DODATEK Č. 6 KE SMLouvĚ O DíLO Č. OVZ-VZZR-2021-012

Smluvní strany mezi sebou uzavřely dne 24. 2. 2022 smlouvu o dílo č. OVZ-VZZR-2021-012, jejímž předmětem je zhotovení díla: „Multimodální uzel veřejné dopravy v Pardubicích – Terminál B“ (dále jen jako „SOD“).

Jedná se o vícepráce a méněpráce, jejichž bližší specifikace je uvedena ve změnových listech č. 31 – č. 36, které jsou nedílnou součástí a přílohou č. 1 tohoto dodatku č. 6.

Multimodální uzel veřejné dopravy v Pardubicích Terminál B
Terminál B CZ.06.1.13/0.0/0.0/16_045/0016768

SO 802 - úprava a doplnění na základě ZSPD a výrobní dokumentace pro realizaci objektu

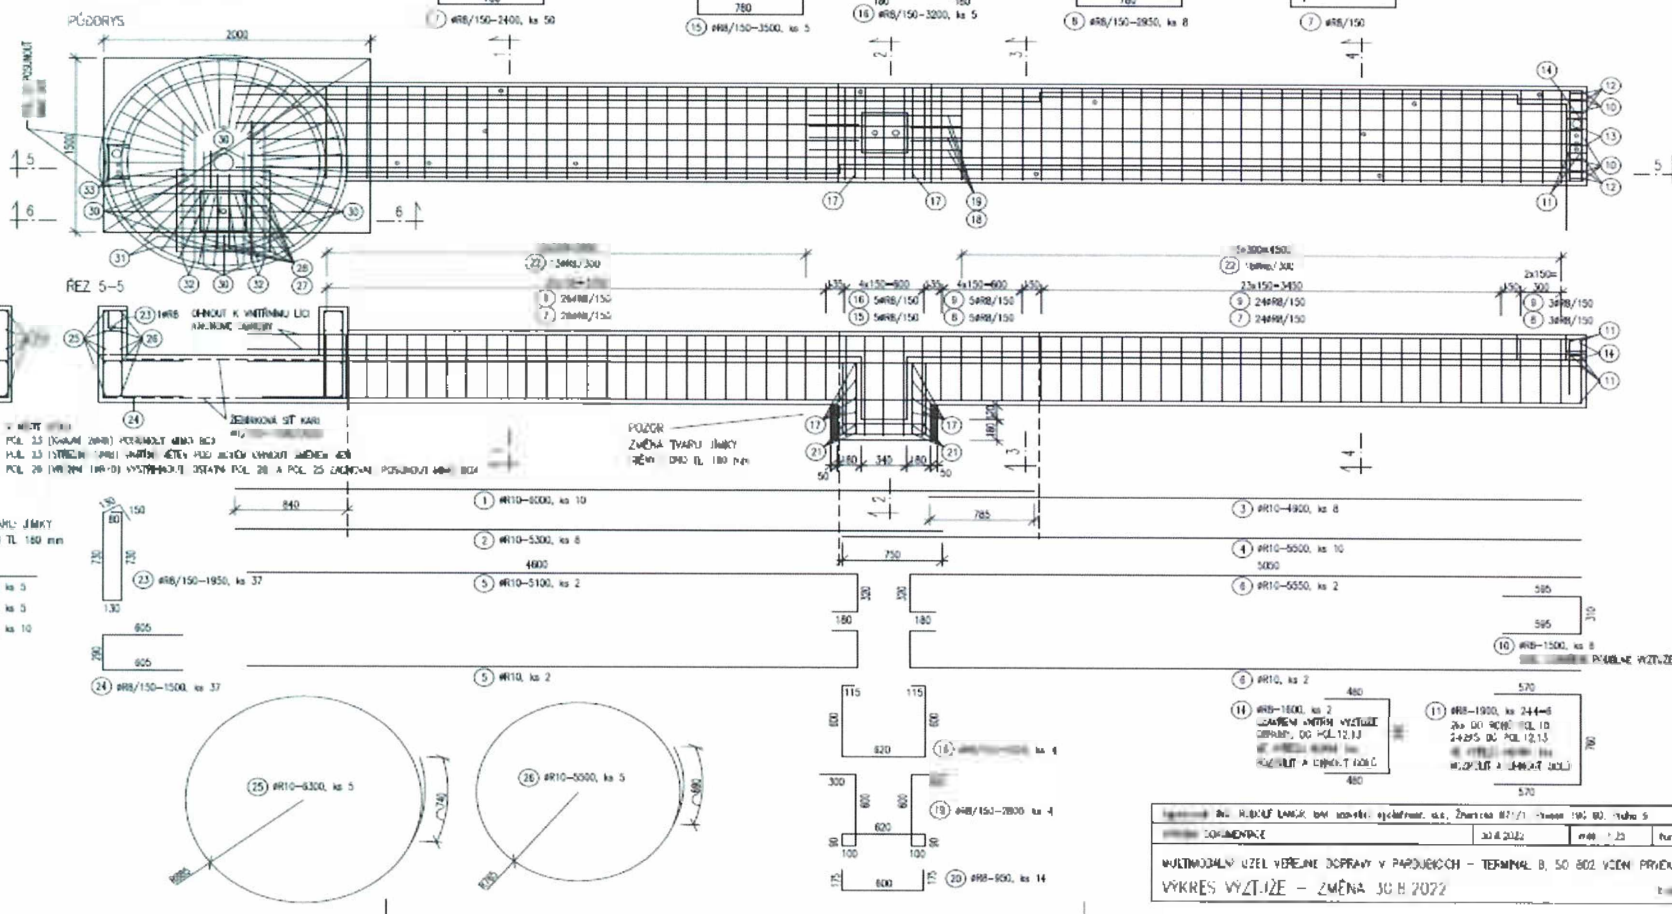
Na základě změny stavby před jejím dokončením (ZSPD) vyvolané kompletní demolicí SO 01 byla na základě nutných úprav původního řešení provedena změna polohy umístění objektu SO 802. Důvodem k provedení této změny je rozhodnutí vedení města o provedení demolice budovy č.p. 2560, které bylo přijato v době po zahájení realizace stavby Terminálu B.

Projektová dokumentace pro provádění stavby SO 802 obsahuje v souladu s platnou legislativou pouze schémata výztuže železobetonových monolitických konstrukcí, jejichž součástí je pouze hrubý propočet množství výztuže s tím, že k finálnímu zpřesnění dochází až po zpracování podrobné dílenské dokumentace výztuže, kterou zpracovává zhotovitel stavby v rámci vlastní realizace stavby. Navýšení množství výztuže je tedy výsledkem takto nastaveného procesu, který u železobetonových monolitických konstrukcí probíhá standardně. Důvodem této změny je vyrovnaní rozdílu množství výztuže mezi projektovou dokumentací pro provedení stavby a podrobnou dílenskou dokumentací vyztužení monolitických železobetonových nosných konstrukcí objektu SO 802.

Poř.	Typ	Kód	Popis	MJ	Výměra	Jedn. cena	Cena	Cen. soustava
53_SO 802.1: Vodní prvek - ASŘ					CELKEM		27 280,47	Sod
Poznámka k cenám: Dle původního zadání měl být vodní prvek tvořen primárně z kari sítě s tím, že "obyčejná, ohýbaná" armatura měla kari síť pouze doplnit pro zajištění tvaru. Po změně p. Langer a ze dne 30.8.2022 ale došlo k tomu, že vodní prvek je tvořen především z "obyčejné, ohýbané" armatury. díky čemuž došlo k razantní změně náročnosti provedení montáže armatury. Jednotkové ceny armatury jsou dle cen z SOD.
